Proponente: Saronno – Città dei Beni Comuni s.r.l.

**OSSERVAZIONI EX D.LGS. 285/92 AL PIANO GENERALE DEL TRAFFICO URBANO
ADOTTATO DAL COMUNE DI SARONNO CON DELIBERA DI GIUNTA COMUNALE N. 9 DEL
18/01/2024**

- il presente documento contiene due osservazioni al PGTU adottato con Delibera di Giunta Comunale 9/2024 ed è accompagnato dall'allegato tecnico "Saronno Ex Isotta – Fraschini, Analisi di mobilità e accessibilità"

Figura 1 -Estratto Tav. 19 "Sistema della sosta – ipotesi di progetto"

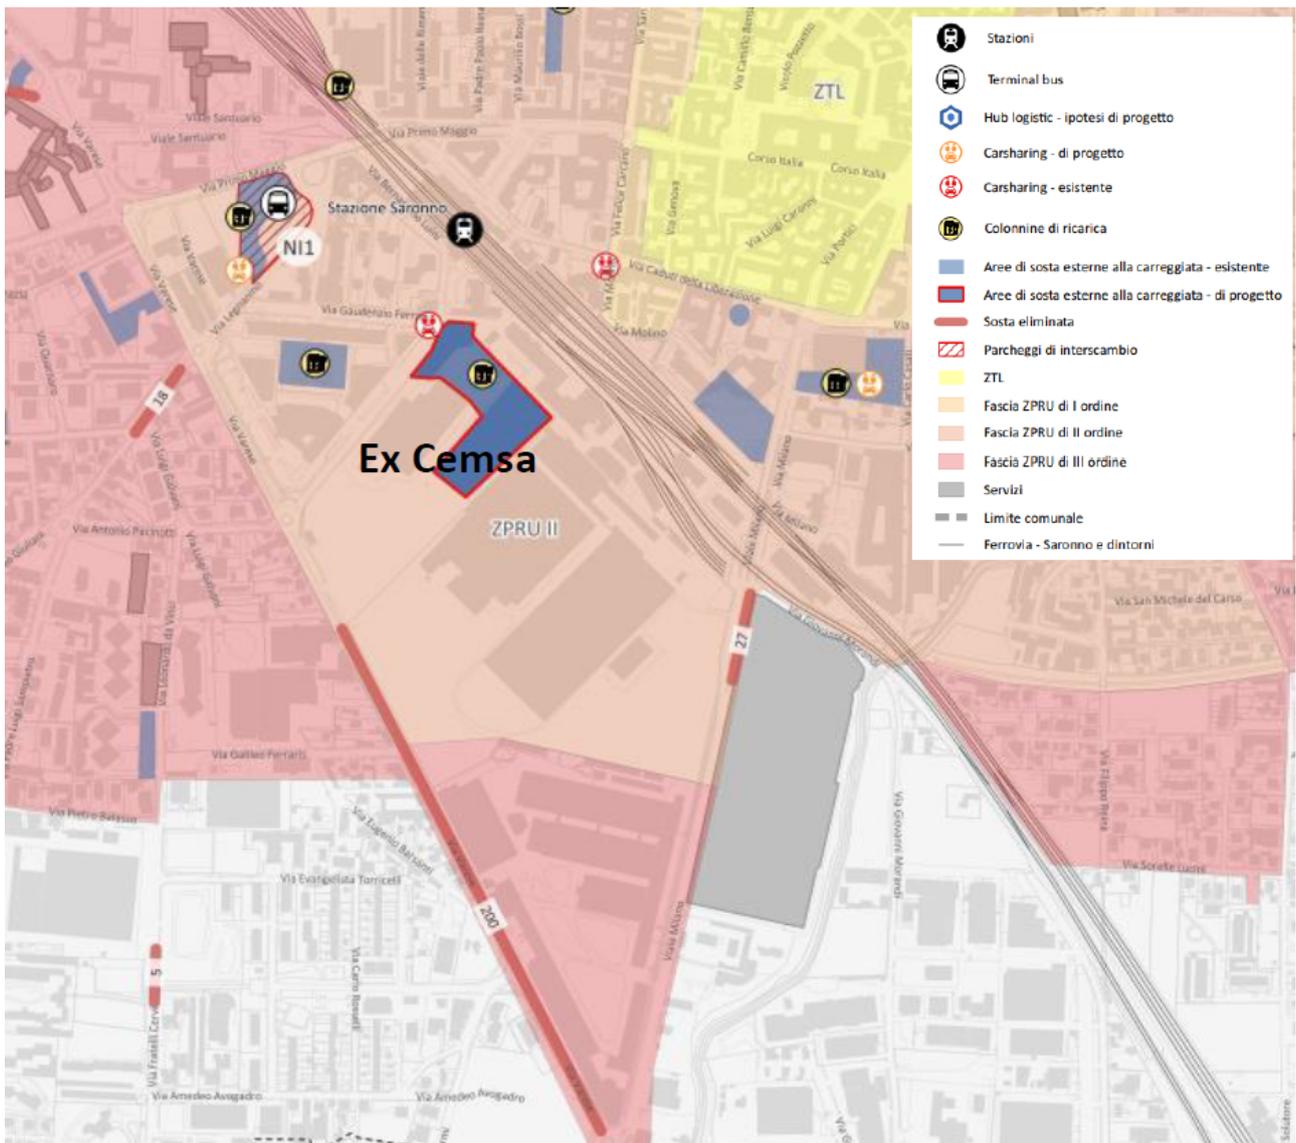
Tale previsione è stata modificata nel PGTU adottato secondo la formula riportata, con la quale non appare più chiaramente identificato un fabbisogno di sosta né un dimensionamento di massima dell’area di parcheggio. L’intenzione della programmazione in merito appare quindi non chiara, benché si mantenga attivo il perimetro di localizzazione del parcheggio nella mappa ricognitiva di cui sotto:

Si richiede, quindi, di stralciare la previsione del parcheggio Ex Camsa e di conseguenza non identificarne in planimetria l'area di estensione.

Figura 3 - Elaborazione propria – Analisi della sosta su parcheggi ad abbonamento o a pagamento giornaliero (utenza pendolare)

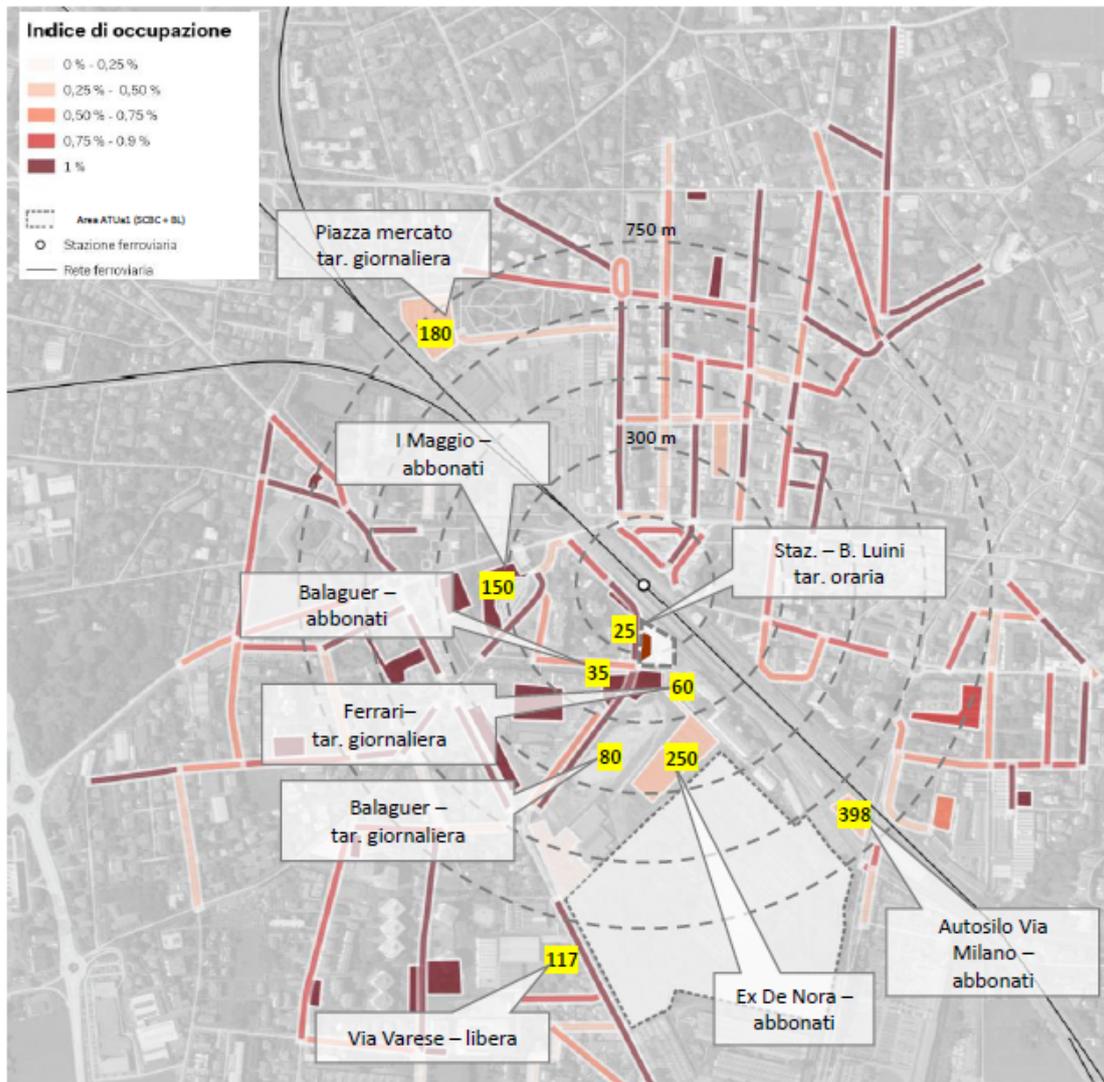
Specificando, infatti, l'oggetto dell'analisi sui soli parcheggi appetibili per i pendolari, ovvero parcheggi a pagamento aventi tariffa giornaliera o ad abbonamento, si è osservata una consistente disponibilità residua, soprattutto tenendo in considerazione la presenza di alcune aree di sosta oggi scarsamente utilizzate come l'autosilo di Via Milano, il cui scarso utilizzo è probabilmente dovuto alle tariffe di sosta a pagamento troppo alte.

Si deduce quindi, sia dai dati del PGTU che dall’analisi qui condotta, che **non sussiste uno squilibrio tra domanda e offerta tale da rendere necessaria la realizzazione del nuovo parcheggio Ex Camsa.**

Figura 4 - Elaborazione propria su figura 291 a pagina 341 della relazione tecnica del PGTU – Nodi di interscambio di previsione

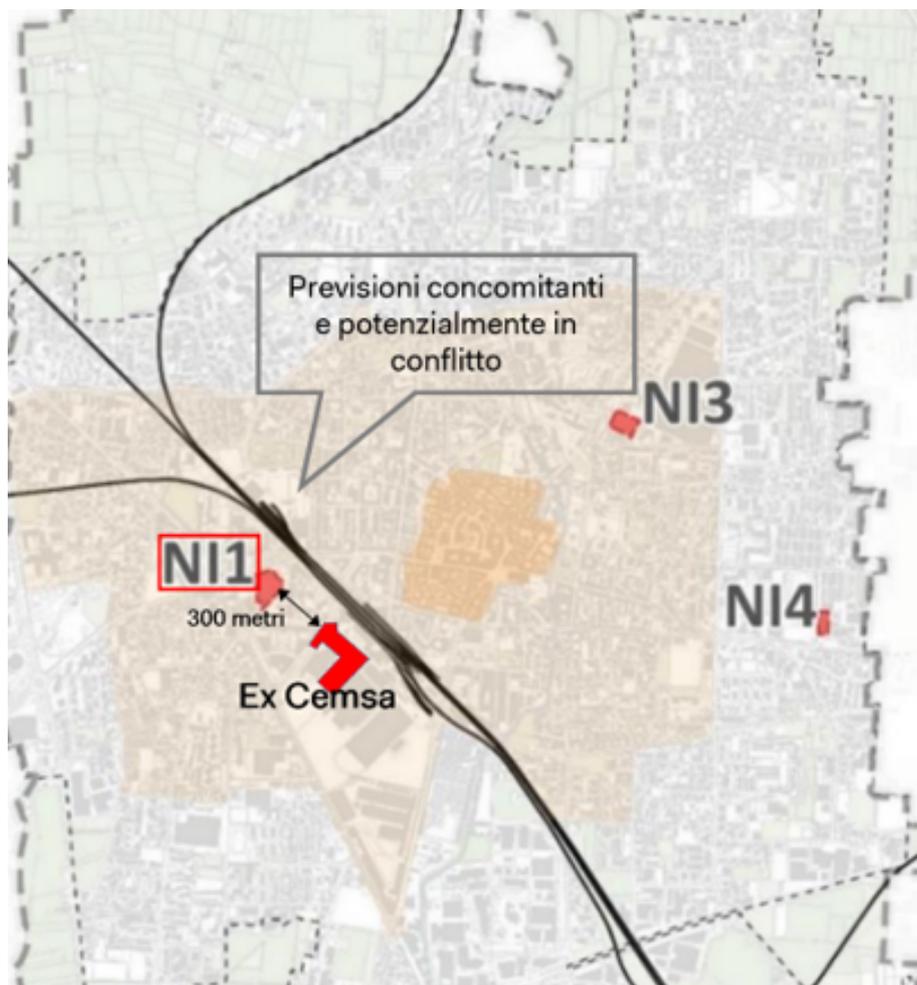
Il PGTU, inoltre, prevede un importante potenziamento dell'area di sosta nei pressi della stazione degli autobus (Parcheggio I maggio) con funzione di parcheggio di interscambio. Come indicato nella manifestazione d'interesse pubblicata in data 28 novembre 2023 dal Comune di Saronno, in base ai dati presenti nel suddetto documento, che danno un'idea di massima del parcheggio previsto, è possibile stimare una dotazione complessiva di sosta del nuovo parcheggio pari a circa 700 posti auto.

Nel caso in cui venisse realizzato anche il parcheggio nell'area Ex Cemsà, secondo la previsione contenuta nel PGTU, localizzato a 300 metri di distanza dal parcheggio I maggio, **l'offerta di sosta a scala urbana sarebbe sicuramente sovrabbondante**. Ciò rende ulteriormente meno funzionale e utile la realizzazione del parcheggio Ex Cemsà.

Per ultimo, la presenza concomitante dei due bacini di sosta, inserirebbe nel quadro urbano di prossimità due competitor diretti, rischiando di inficiare l'esito positivo della manifestazione d'interesse già pubblicata per il progetto Parcheggio I maggio.

Come si osserva dalla mappa di fig. 4, il progetto iniziale dell'area Ex Isotta Fraschini propone la realizzazione di una connessione verde tra centro storico, stazione ferroviaria, quartiere Matteotti, cimitero e Parco del Lura attraverso la formazione di un grande parco centrale e attraversante l'intera estensione dell'area. La presenza del parcheggio Ex Cemsa, interessato dalla previsione di ampliamento/potenziamento, oltre che del parcheggio di Via Ferrari e del parcheggio di fronte all'edificio B. Luini rendono impossibile questo collegamento, frammentando lo spazio urbano e impedendo la connettività pedonale.

Figura 6 - Elaborazione propria – Identificazione delle aree di sosta di futura rimozione e quantificazione n. posti auto da ricollocare

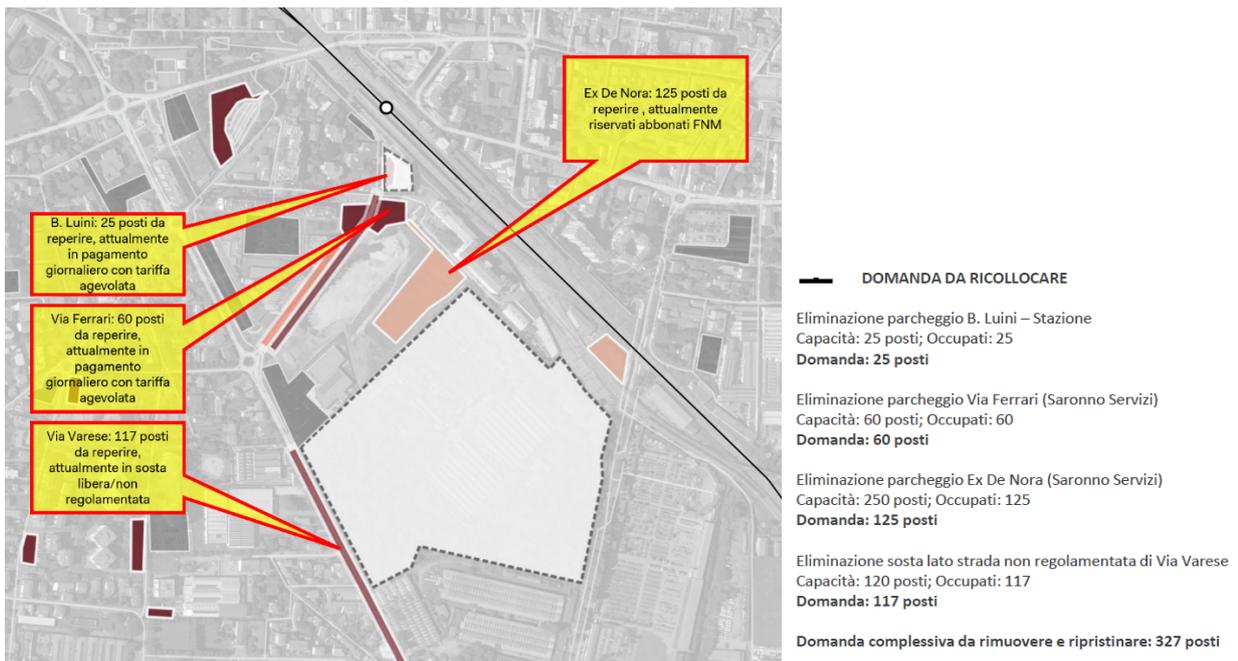
Il progetto di rigenerazione dell'area Ex Isotta Fraschini, secondo la PI di PII già depositata, include la realizzazione del parco passante in estensione all'area Ex Cemsa e prevederebbe, quindi, la eliminazione di tre bacini di sosta attuali, oltre alla rimozione dei posti auto lungo Via Varese. Si stima, quindi, la necessità di ricollocazione di circa 330 posti auto, considerando i livelli di occupazione attuali medi (domanda media) dei parcheggi in oggetto, come sotto riportato:

Considerando la disponibilità residua nello stato di fatto della sola sosta per pendolari, pari a 493 posti auto, appare chiaro che **l'offerta attuale a livello di quadrante urbano potrebbe riassorbire interamente la ricollocazione della domanda**. In particolare, circa 250 posti auto potrebbero essere ricavati da un intervento di efficientamento e miglior sfruttamento dell'autosilo di Via Milano.

L'analisi condotta, tenendo conto anche della futura possibile rimozione di alcune aree di sosta (Ex Camsa, via Ferrari, via Luini, via Varese) legata alla realizzazione del masterplan Ex Isotta Fraschini secondo la proposta attuale, fa emergere che l'offerta di sosta attualmente disponibile è sufficiente ad ovviare alla riduzione delle aree di sosta, rendendo non necessaria la realizzazione del nuovo parcheggio Ex Camsa.

Figura 7: Estratto figura 231 della relazione tecnica– Rielaborazione della viabilità all'interno dell'area Ex Isotta Fraschini.

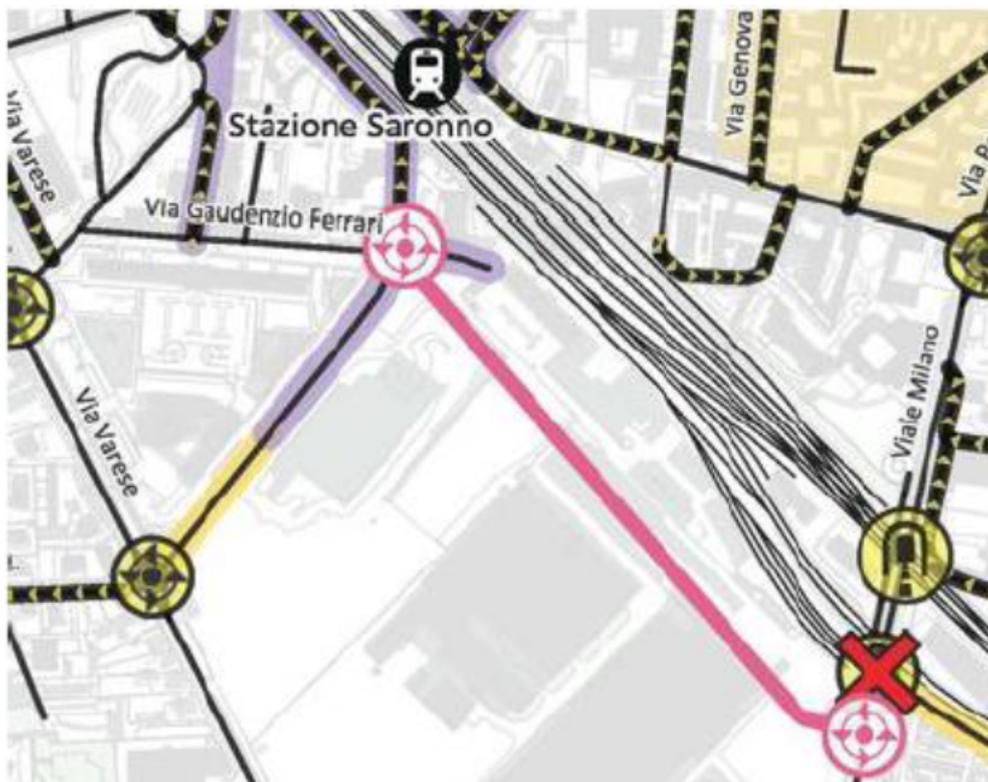
La previsione di una nuova viabilità tra Via Gaudenzio Ferrari e Via Milano, come indicata nella figura antecedente, persegue l'obiettivo dichiarato di decongestionare l'itinerario Via Carcano - Via Caduti, che attraversa il centro storico di Saronno. Gli studi forniti nel PGTU mostrano, invece, che l'effetto dell'introduzione di questa nuova viabilità non è tanto quello di scaricare di traffico l'itinerario Carcano-Caduti, quanto quello di alleggerire la pressione su Via Varese e Via Milano.

Tutto ciò considerato, per la non utilità ed efficacia a livello di viabilità urbana dell'intervento previsto oltre che per la criticità rappresentata per lo sviluppo dell'area Ex Isotta Fraschini, **si chiede di stralciare la previsione di una viabilità a traffico elevato di connessione tra Via Ferrari e Via Milano e delle due rotatorie previste**, e di considerare piuttosto l'asse viario in oggetto come viabilità di quartiere a servizio delle funzioni del progetto di rigenerazione dell'area Ex Isotta Fraschini.

Figura 8: Estratti simulazione modellistica Ph AM sdf/sdp – quadrante urbano sud-ovest

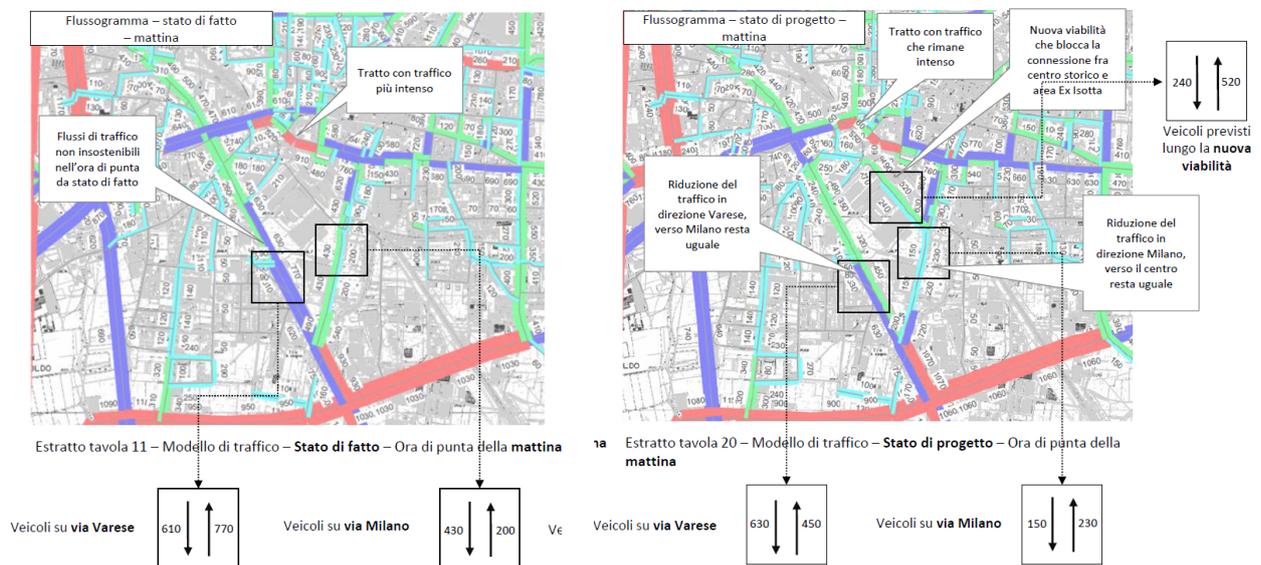
Nella simulazione di progetto, su Via Varese il flusso verso Milano rimane lo stesso (630 veicoli), mentre si riduce quello verso Varese (da 770 a 450 veicoli). Su Via Milano il flusso verso Milano si riduce (da 430 a 150 veicoli) mentre quello verso Saronno centro aumenta (da 200 a 230 veicoli). La nuova viabilità localizza poi un flusso di 240 veicoli in direzione sud e 520 veicoli in direzione nord. A fronte di ciò, la situazione del flusso previsto sulle viabilità dell'area centrale (Carcano e Caduti) resta sostanzialmente invariata.

Analizzando il flussogramma di confronto tra stato di fatto e stato di progetto presentato nel PGTU, si può osservare che **il tratto di nuova viabilità in previsione assorbe su di sé una quota del traffico di attraversamento oggi gestito dai due assi viari di Via Milano e Via Varese, e non del traffico di Via Carcano e Via Caduti.**

Figura 9 - Estratto diagramma acquisito/distolto PH AM – quadrante urbano sud-ovest

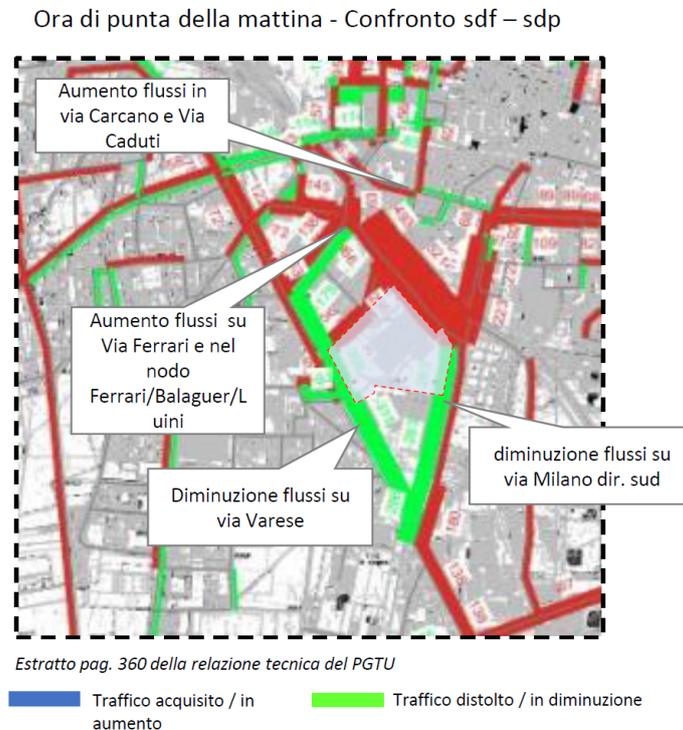
Al contrario, i flussi di traffico sugli assi viabilistici più centrali, Via Carcano e Via Caduti, rimangono nello stato di progetto sostanzialmente stabili, o in lieve aumento.

La previsione di questa nuova viabilità contrasta, quindi, con l'obiettivo di favorire la protezione dell'ambito urbano centrale di Saronno e lo spostamento al di fuori di esso del traffico privato di attraversamento, riconosciuto dal PGTU come una criticità della rete stradale e quantificato in circa il 50% del traffico urbano veicolare complessivo. Questa previsione non sembra essere coerente nemmeno con l'obiettivo di riduzione e fluidificazione del traffico veicolare, che dovrebbe prevedere non già la realizzazione di nuove strade, ma puntare prioritariamente sulla disincentivazione del traffico privato.

Figura 11: Elaborazione propria: inserimento della nuova viabilità di previsione rispetto alle connettività del progetto Ex Isotta Fraschini

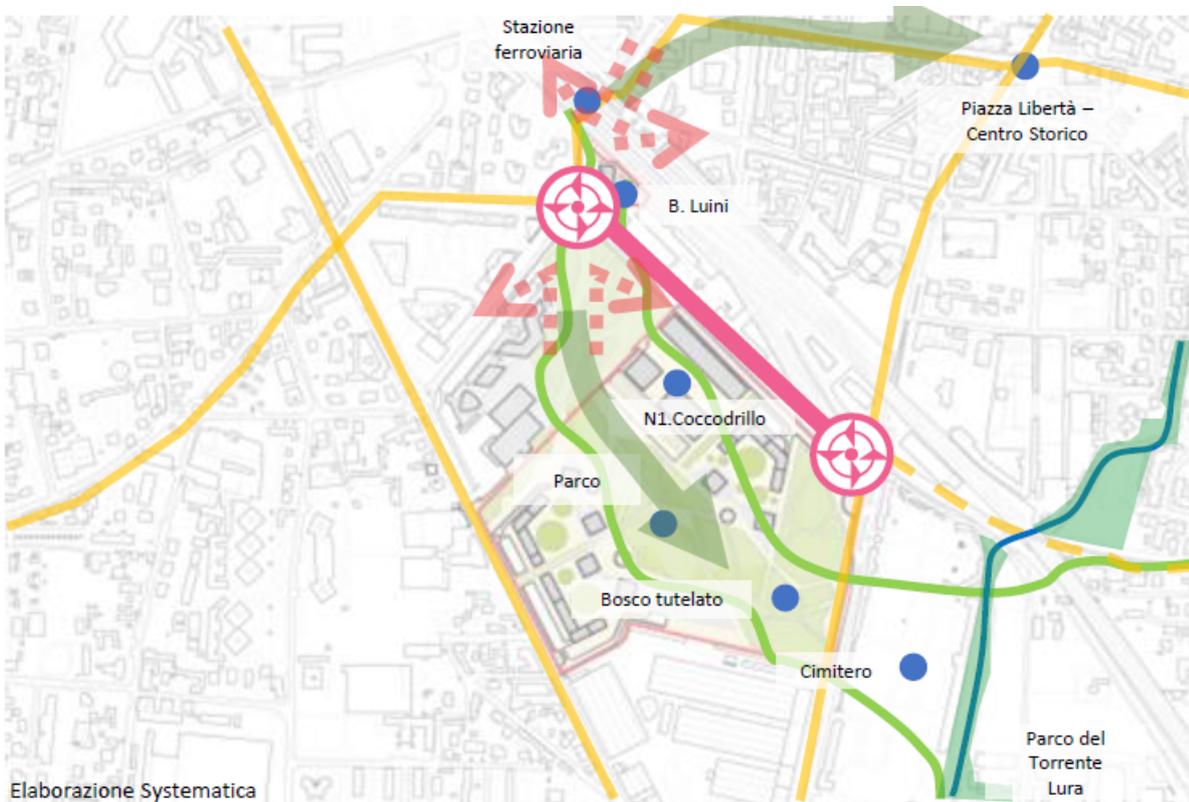
Inoltre, la realizzazione di una nuova strada tra l'area Ex Isotta Fraschini e il tracciato ferroviario avrebbe l'effetto di rafforzare ulteriormente la cesura già presente tra il centro urbano e l'area Ex Isotta, e che il progetto di rigenerazione dell'area punta a risolvere. L'intenzione condivisa tra proprietà e Amministrazione Comunale è invece quella di realizzare nell'area Ex Isotta-Fraschini un quartiere car-free, con un ampio spazio verde di connessione e servizi per la città, ovvero una nuova polarità urbana da considerarsi complementare e integrata al centro storico.

Il progetto di realizzazione della nuova viabilità prevede, inoltre, l'introduzione di due rotatorie ai due estremi della strada. La rotatoria prevista nell'intersezione con Via Balaguer e Via Luini renderà più difficoltoso e pericoloso l'attraversamento dell'infrastruttura in direzione della stazione e del centro città, e quella dell'intersezione con Via Milano renderà difficile l'attraversamento in direzione del cimitero comunale.
